Aos 16 dias do mês de outubro de 2012, procedemos a abertura do volume nº XLIV do processo administrativo nº 02001.001848/2006-75, referente ao licenciamento ambiental da UHE Belo Monte, iniciado na folha nº 8280.

A Figura 1 apresenta o arranjo geral de uma bacia de decantação para extração de areia.

Figura 1 – Arranjo geral de uma bacia de decantação.

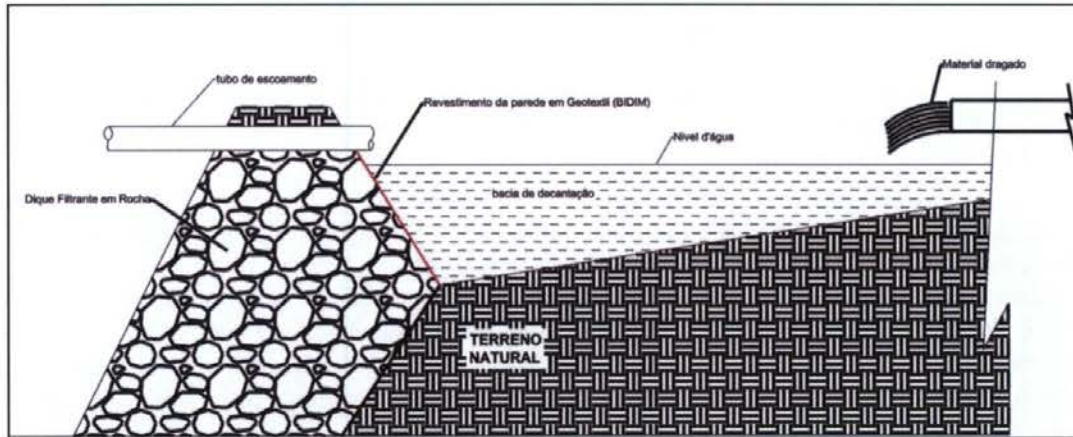
Conforme o empreendedor, as bacias de decantação serão dotadas de parede filtrante com revestimento em geotextil, contidas por enrocamento para permitir a passagem de água após filtragem no dique.

Para cada área a ser explorada serão implantadas duas bacias de decantação. Enquanto uma das bacias recebe o material dragado, a outra estará seca com o material pronto para ser transportado.

Figura 2 – Diagrama esquemático do sistema de dragagem – formação de uma zona de navegação.

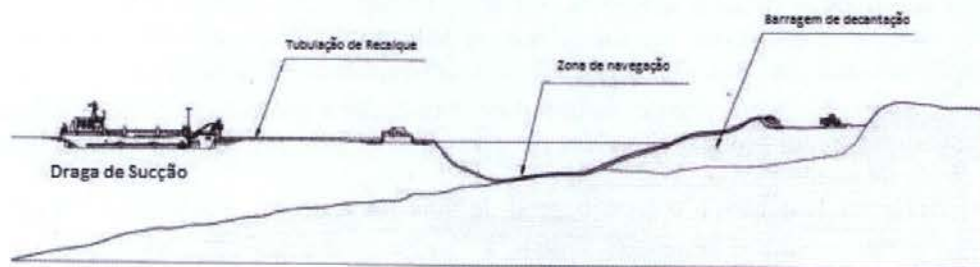
No que se refere à navegabilidade nas proximidades das áreas de exploração, o empreendedor informou que será necessário o rebaixamento da tubulação de recalque através de lastro de concreto no trecho referente ao canal de navegação fluvial visando não impedir a

circulação de embarcações na área de exploração (Figura 2).

Recomenda-se que o local de exploração de areia seja devidamente sinalizado pelo Consórcio Construtor, no sentido de deixar claro aos barqueiros que circulam na região o local da zona de navegação.

Figura 3 – Croqui da exploração das jazidas de areia D e G em área ensecada, entre a ilha Marciana e ilha da Serra.

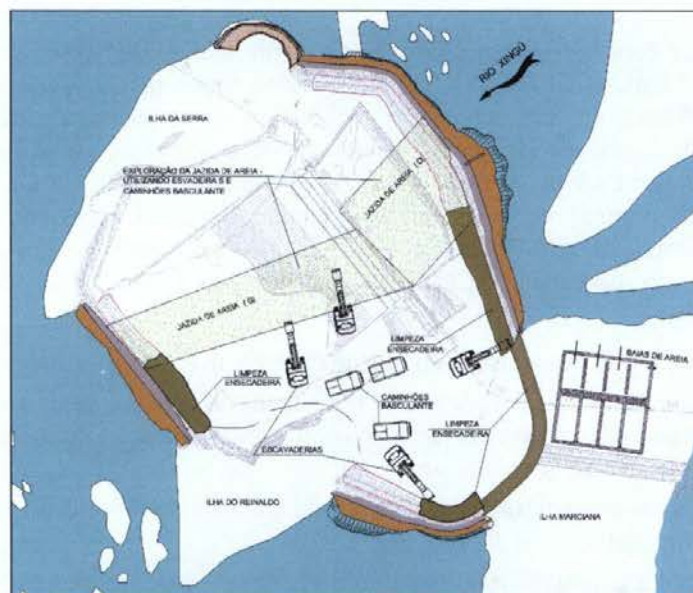
Conforme o empreendedor, devido ao fato das jazidas D e G serem exploradas em áreas ensegadas, não deverá ocorrer a possibilidade de contaminação do rio Xingu por sedimentos durante os trabalhos de exploração. Mesmo assim o empreendedor encaminha os resultados das sondagens realizadas na área de interesse, juntamente com os resultados das sondagens realizadas na Jazida de areia I.

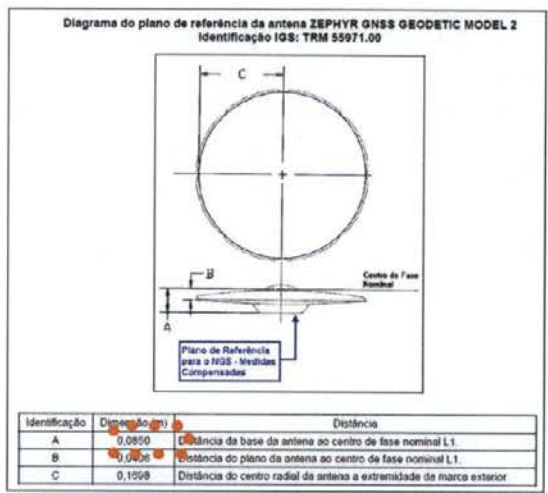
60.2 A foto 3 do referido relatório mostra a antena GPS posicionada no chão, provavelmente sobre o vértice QEXE. Do ponto de vista prático, essa configuração é reprovável, pois está potencializando sensivelmente o efeito do multicaminho na captação dos sinais dos satélites (obstrução das edificações);

60.3 Outro erro de natureza prática foi o de configurar a aquisição de dados nos receptores GPS a cada 20 segundos. Sabe-se que a estações da RBMC estão configuradas com uma aquisição no intervalo de 15 segundos. Assim, reduziu-se em 75% o número de dados que poderiam ser aplicados no processamento das linhas de base BELE-QEXE e PAAT-QEXE;

60.4 Ao aplicar receptores GPS no transporte de cotas, mesmo que as linhas de base formadas sejam extremamente pequenas, como é o caso da PAAT-QEXE, deve-se tomar cuidado com as mensurações da altura da antena e das reduções dessas ao seu centro de fase. Do relatório de processamento percebe-se que essas correções foram desconsideradas (destaque em azul) e que o valor da altura da antena em QEXE é zero (destaque em vermelho) – o que corrobora que a antena estava no chão. Nesse caso, ao desconsiderar esse item simples no processamento, pode-se ter inserido um erro de 8,5 cm na altitude do referido vértice (destaque em laranja).
